# febi 32682

## Vodena pumpa

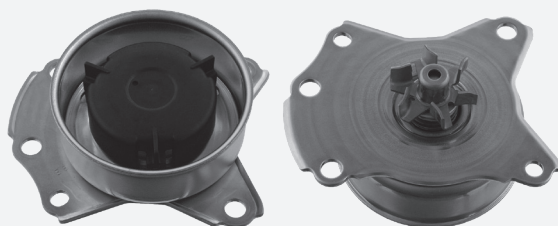
Vodena pumpa curi.

Vodne pumpe koje ugrađuju proizvođači vozila mogu postati propustljive, pošto su pravljene od lima lošeg kvaliteta. U nekim slučajevima ovo može prouzrokovati i velika oštećenja motora.

febi preporučuje ugradnju vodene pumpe febi 32682. Ova varijanta vodene pumpe napravljena je od aluminijuma. Pumpa je znatno stabilnija i curenje pumpe je sprečeno. Uz vodenu pumpu 32682 febi isporučuje i potrebne zaptivače i odgovarajući set vijaka.

Prilikom ugradnje nove pumpe ne smeju se koristiti stari vijci. Momenat pritezanja novih vijaka iznosi 28 Nm. Prilikom ugradnje važno je pridržavati se propisa proizvođača vozila.
